**AVIS RELATIF À LA PROTECTION
CONTRE LES EVENTUELS EFFETS NOCIFS ET NUISANCES
PROVOQUÉS PAR LES RAYONNEMENTS NON IONISANTS
GÉNÉRÉS PAR DES ANTENNES ÉMETTRICES STATIONNAIRES**

Commune : SERAING - Exploitant : ORANGE

Référence exploitant : 234L1_3 / 30121L1_3 / 40121L1_3 / 50121L1_3

Rapport n° 3817 / 2023

Figure 1 : Vue en plan des lieux de séjour et des points de contrôle

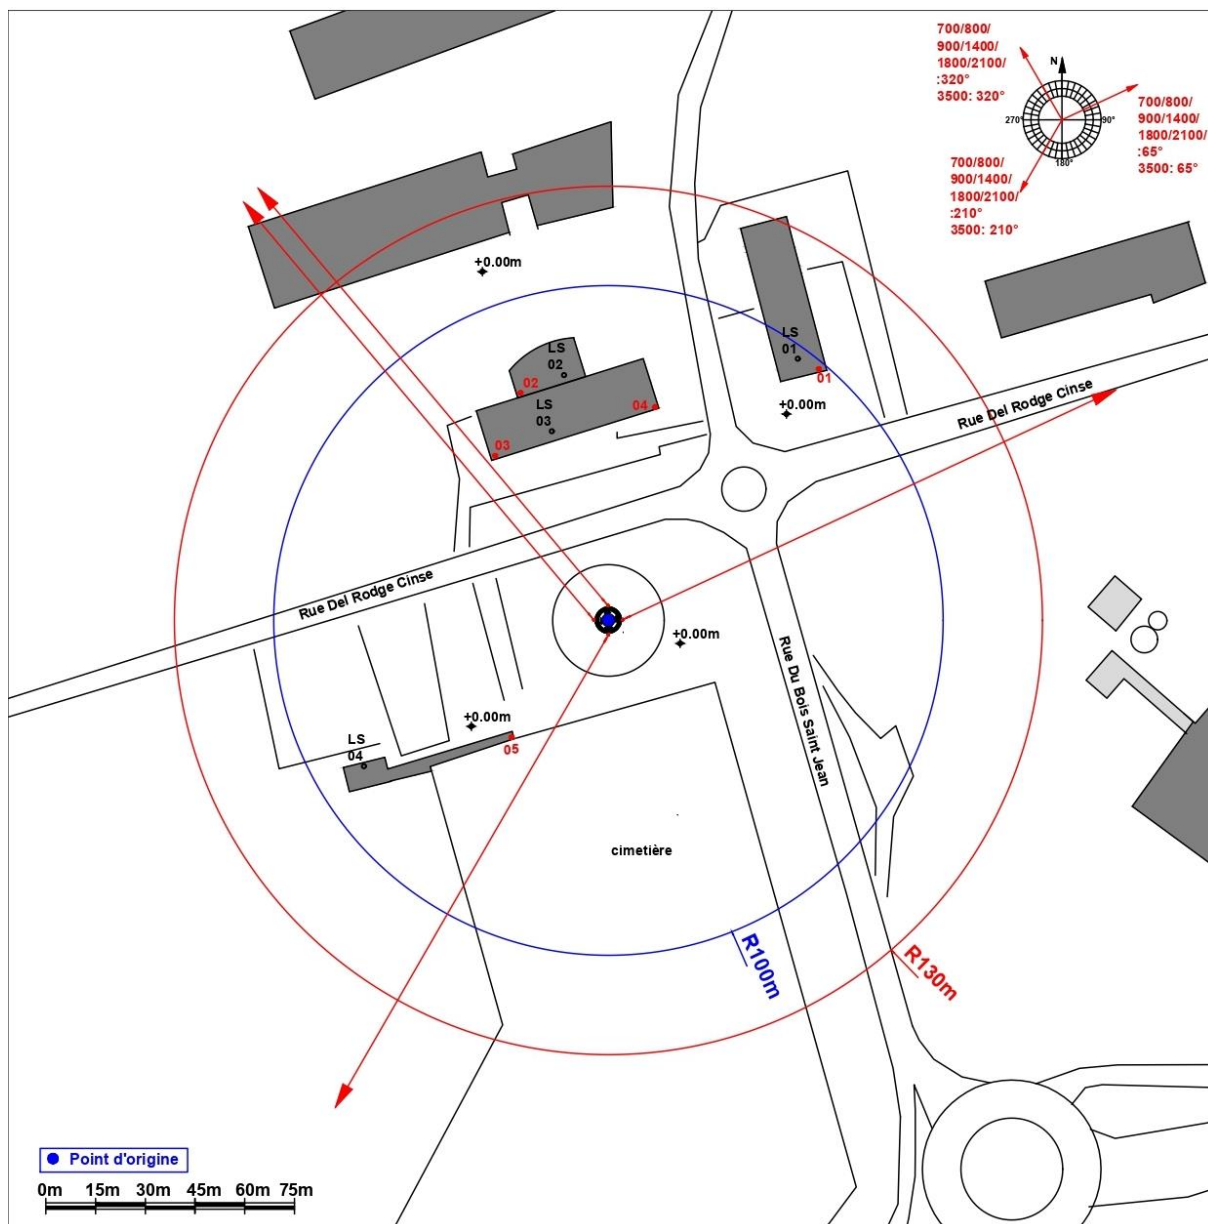
- le numéro du point de contrôle repris sur un des plans de la figure 1;
- le numéro du LS dans lequel se trouve le point de contrôle de la 1^{ère} colonne ;
- l'atténuation d'obstacle prise en compte pour le calcul de l'indice d'exposition dans le LS ;
- le résultat du calcul de l'indice d'exposition.

N° point de contrôle	LS	Atténuation (dB)	Indice d'exposition relatif à la limite par installation IE_i
2	LS02	3,0	0,005
3	LS03	3,0	0,004
4	LS03	3,0	0,003
1	LS01	3,0	0,003
5	LS04	3,0	0,002

En ce qui concerne les antennes de l'installation mentionnées dans le tableau 1, la distance maximale à laquelle la limite pourrait être atteinte, à l'extérieur, est égale à 81,0 m. S'il n'y a pas de LS à une distance inférieure, les antennes respectent forcément la limite d'immission.

Dans le cas des LS situés à l'intérieur des bâtiments, une atténuation d'obstacle est prise en compte et il en résulte que la distance maximale à laquelle la limite pourrait être atteinte se réduit à 57,3 m.

Figure 2 : Vue en plan des installations d'antennes dans un rayon de 300 mètres autour de l'installation faisant l'objet de la demande d'avis

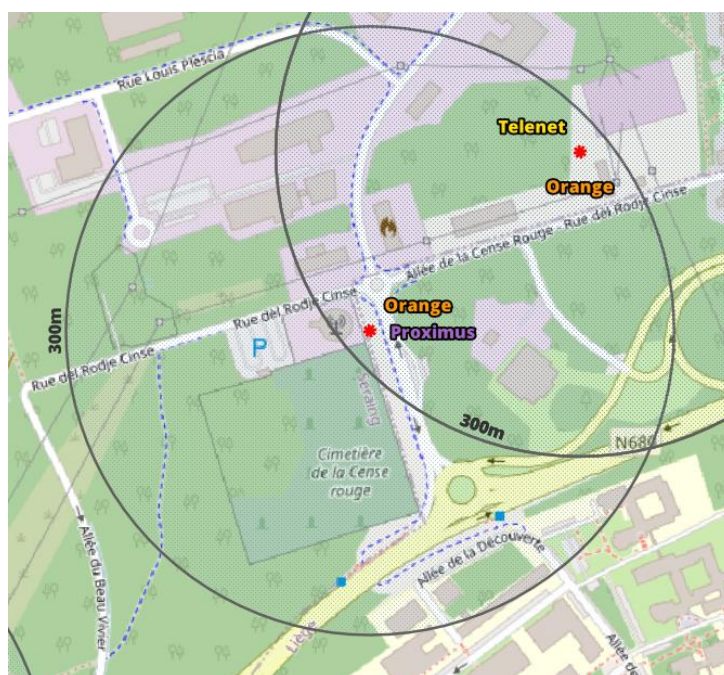
Le plan en projection verticale de la figure 2 indique la localisation des antennes actives éventuelles visées par le décret et situées dans un rayon de 300 mètres autour de l'installation référencée dans le paragraphe 2. Les données de localisation de ces antennes et les avis correspondant sont accessibles via le cadastre en ligne des antennes émettrices stationnaires⁶.

Compte tenu du nombre d'installations localisées dans la figure 2, il apparaît que l'intensité du rayonnement électromagnétique généré, dans les lieux de séjour situés à proximité de l'installation référencée dans le paragraphe 2, par l'ensemble des antennes émettrices stationnaires de l'ensemble des exploitants du même site d'antennes émettrices stationnaires respecte la limite fixée à l'article 4, § 2 du décret.
